STESV
202633601170431
Información Pública
Al responder cite este número

REF: Contrato de obra IDU-1013-2022 “CONSTRUCCIÓN DE LA INTERSECCIÓN A DESNIVEL DE LA AUTOPISTA SUR (NQS) CON AVENIDA BOSA Y PROLONGACIÓN DE LA AVENIDA LAS TORRES HASTA LA CONEXIÓN DE CALLE 59 SUR (AVENIDA BOSA)”. Respuesta a comunicado BTE No. 5661252026 radicado IDU 202618501305992 a Derecho de Petición sobre contrato de obra IDU-1013-2022.

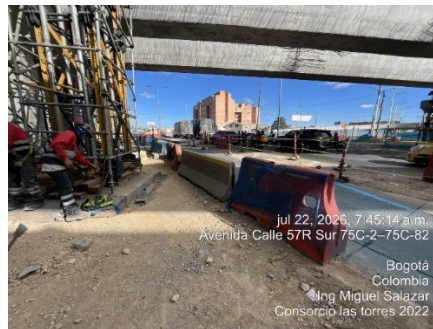
Adicionalmente, en cumplimiento del PMT aprobado, los protocolos del componente SST, el CONSORCIO CC INTERSECCIÓN AV BOSA, en coordinación con la Interventoría y el IDU, ha implementado cerramientos, señalización, y control de acceso para impedir el ingreso de usuarios a las zonas donde se encuentran las torres MK, mediante la instalación de new jersey en concreto debidamente señalizados, como se observa en el siguiente registro fotográfico.
